IBP-Bericht B-BA 4/2015

## Schalltechnisches und bauphysikalisches Gutachten zur Umsetzung des baulichen Schallschutzes beim Flughafen Berlin-Schönefeld (BER)

Durchgeführt im Auftrag der  
Schutzgemeinschaft Umlandgemeinden Flughafen  
Schönefeld e. V.  
Am Rathaus 1, 14979 Großbeeren

Stuttgart, 11. August 2016

**Bild 1:** Gebäude mit Aktenzeichen 13442 - Bla - XETN - 10 W, Grundriss Erdgeschoss (aus ASE vom 28. August 2014)

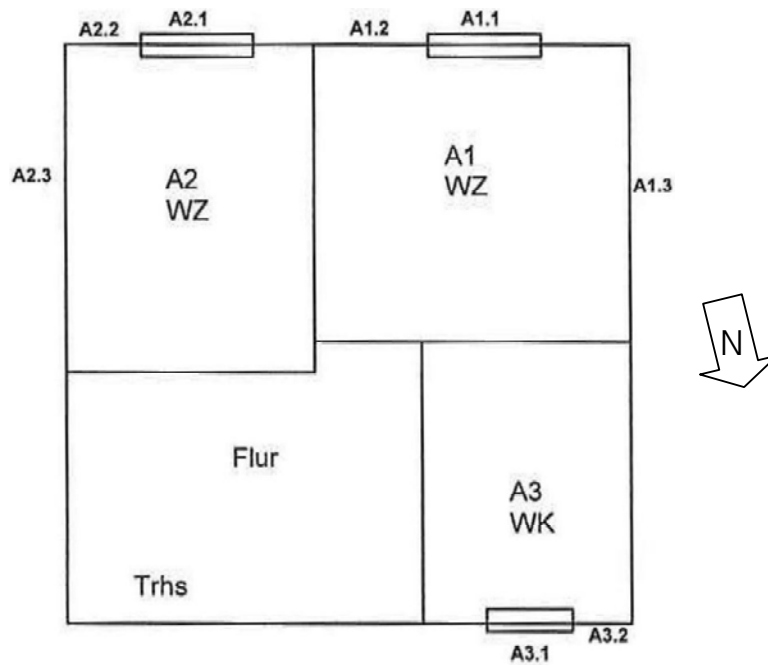
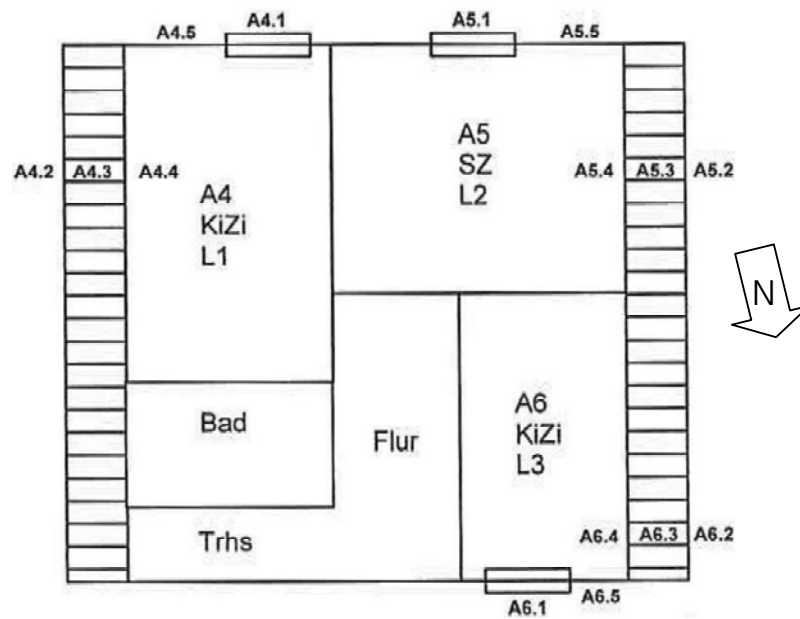
- Die geplanten Maßnahmen sehen den Einbau von ventilatorbetriebenen Zuluftgeräten im Schlafzimmer und den beiden Kinderzimmern (Raumnummer aus ASE: A5 sowie A4 und A6) vor. Diese Räume befinden sich allesamt im Obergeschoss. Das betreffende Gebäude besitzt ein außenliegendes Wärmedämmverbundsystem auf den Außenwänden. Zusammen mit dem geplanten Austausch der vorhandenen Fenster aus dem Jahre 2002 durch neue Schallschutzfenster sowie durch zusätzlich notwendige Dämmmaßnahmen der Abseitenwand und Dachschräge (Bauteilnummer aus ASE: A4.2 und A4.3, A5.3, A6.2 und A6.3) führt die Sanierungsmaßnahme zu einer dichteren Gebäudehülle. Dies wiederum bedeutet, dass mit an Sicherheit grenzender Wahrscheinlichkeit das Zuluftvolumen bei Betrieb der geplanten Schalldämmlüfter nicht mehr durch die verbleibende Luftdurchlässigkeit der dichteren Gebäudehülle abgeführt werden kann. Aus diesem Grund wird sich beim Betrieb der Zuluftgeräte ein unerwünschter Überdruck in Schlaf- und den Kinderzimmern ausbilden. Diesen gilt es zu verhindern, da sonst die Gefahr besteht, dass Raumluft hinter die nachträglich ausgeführte innenseitige Wärmedämmung gelangen kann, was in Bereichen mit geringerer Temperatur die Tauwassergefahr erhöhen kann. Um dies zu vermeiden muss bei Einbau der geplanten Schalldämmlüfter eine Abluftführung im Rahmen eines Lüftungskonzeptes geplant werden. Erst bei aufeinander abgestimmten Zu- und Abluftmengen ist gewährleistet, dass die ventilatorgesteuerte Lüftung effektiv arbeitet und dadurch die Luftqualität und damit auch der CO<sub>2</sub>-Gehalt der Luft ein hygienisch akzeptables Niveau erreicht.

**Bild 1:** Gebäude mit Aktenzeichen 03504 - Tre - XXXN - 07 W, Grundriss Kellergeschoss (aus STOB vom 14. Dezember 2012)

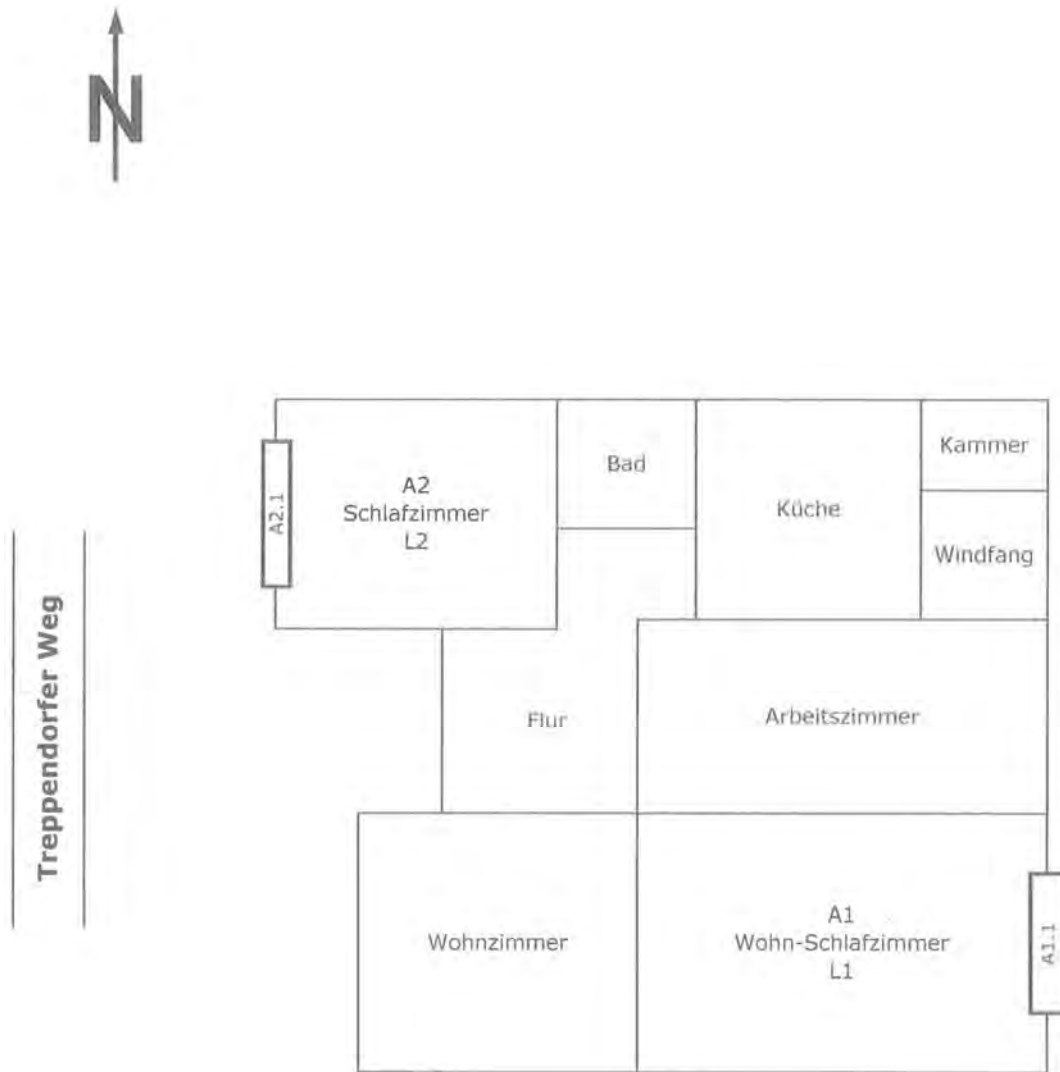
- Die geplanten Maßnahmen in der ASE sehen den Einbau von Schalldämmlüfter (ventilatorbetriebene Zuluftgeräte) in dem mit A1 bezeichneten Wohn-Schlafzimmer im EG (Bauteilnummer des Lüfters A1.4) sowie im mit A2 bezeichneten Schlafzimmer im EG (Lüfter A2.4) vor.

**Bild 1:** Gebäude mit Aktenzeichen 14148 - Bla - XATN - 10 W, Grundriss Erdgeschoss (aus ASE vom 19. Februar 2015)

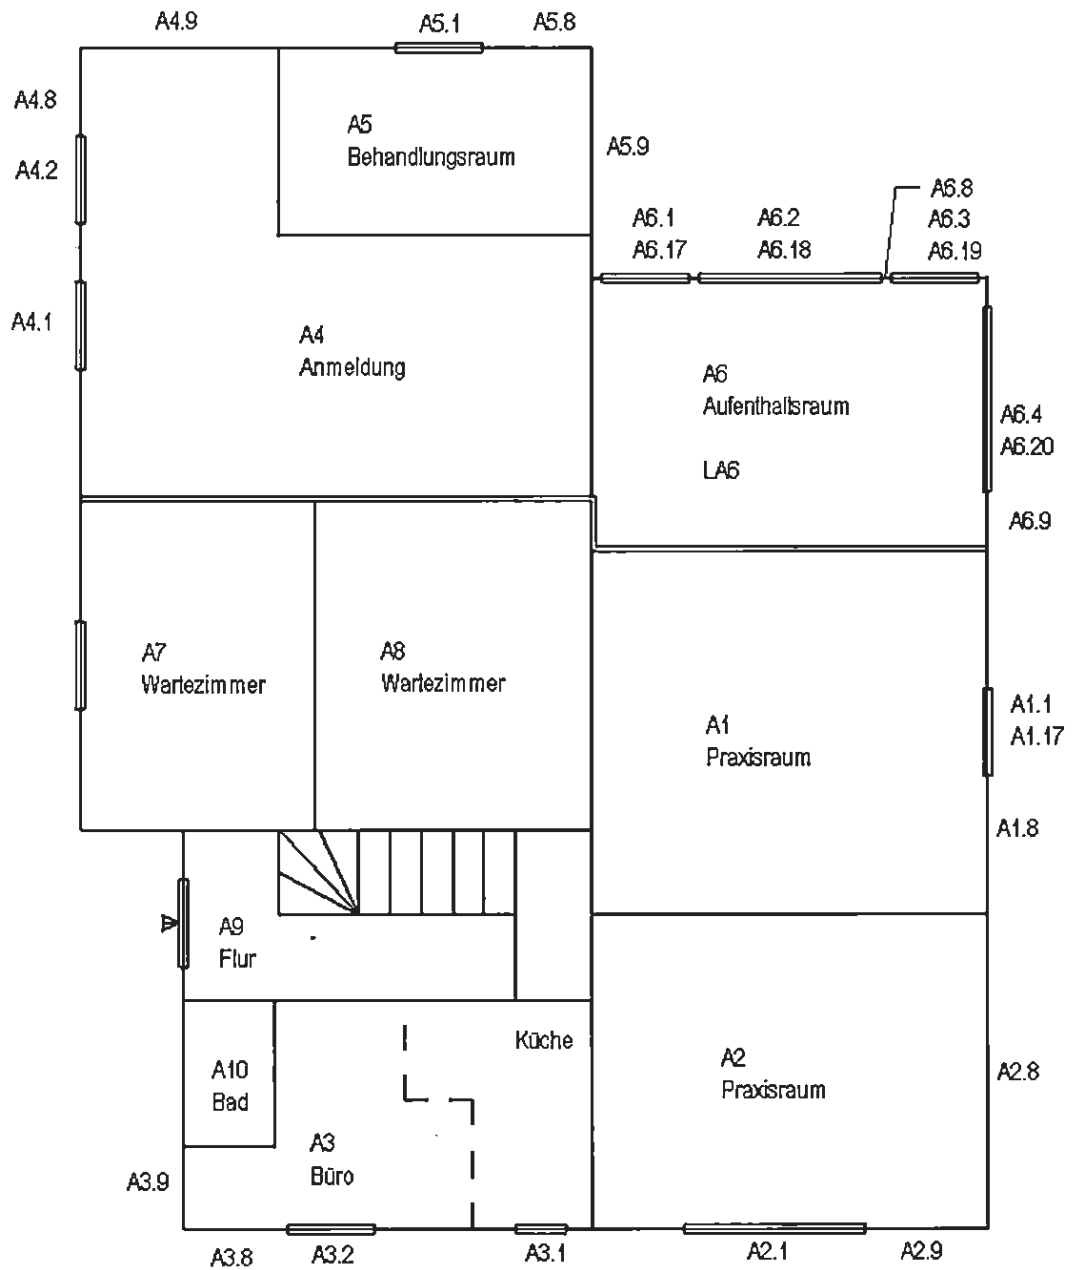
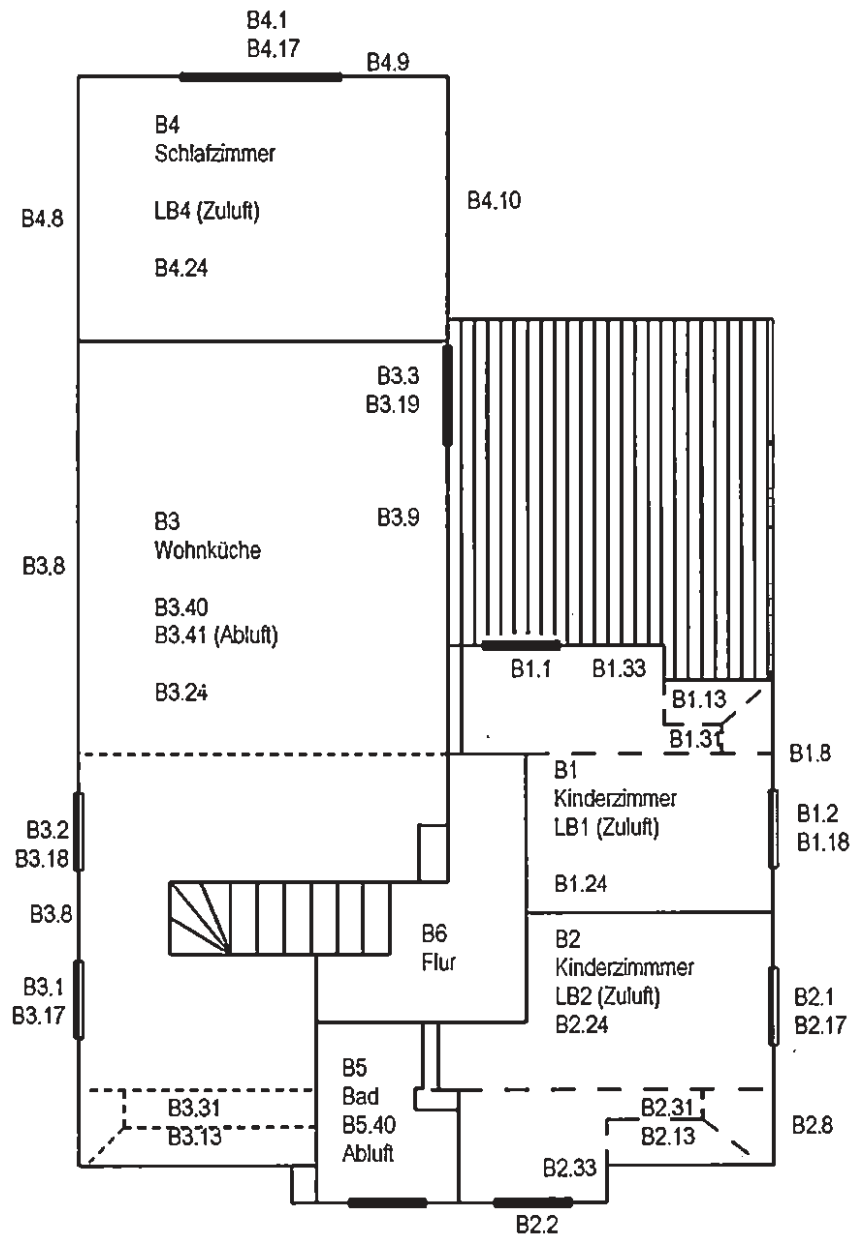
- Die in der ASE zur Ertüchtigung der Dachschrägen von  $R'_w = 40$  dB (B1.31) bzw.  $R'_w = 45$  dB (B2.31) auf  $R'_w = 60$  dB vorgeschlagenen Maßnahmen (Erhöhung der Dämmstoffdicke auf 160 mm, Beschwerung der Beplankung und Befestigung mittels Direktschwingabhängern, Leistungsverzeichnis Ziffer 6.10.1.2.30) reichen nicht aus, um die erforderliche Verbesserung zu gewährleisten. In der Praxis ist lediglich mit einer Verbesserung von etwa 6 dB zu rechnen. Des Weiteren ist nicht einsichtig, warum in der ASE für die gleiche Dachkonstruktion im einen Fall  $R'_w = 40$  dB und im anderen Fall  $R'_w = 45$  dB angesetzt wird.

- Bad DG (B5, B5.40, Abluft).
- Der geplante generelle Austausch der Fenster sowie die geplanten Arbeiten zur schallschutztechnischen Ertüchtigung der Außenwände, Dachschrägen, Gauben und Abseitenwände in den Räumen A5 (Behandlungsraum), A6, B1, B2 und B3 führen zu einer dichteren Gebäudehülle. Dadurch wird auch der Heizwärmebedarf wirkungsvoll reduziert. Dieser positive Nebeneffekt der schallschutztechnischen Maßnahmen bewirkt aber bei gleichzeitig reduzierter Lüftung, dass bei warmer Witterung die Gefahr besteht, dass Räume dauerhaft höhere Innenraumtemperaturen aufweisen können. Diese möglichen Überhitzungseffekte würden die thermische Behaglichkeit beeinträchtigen.
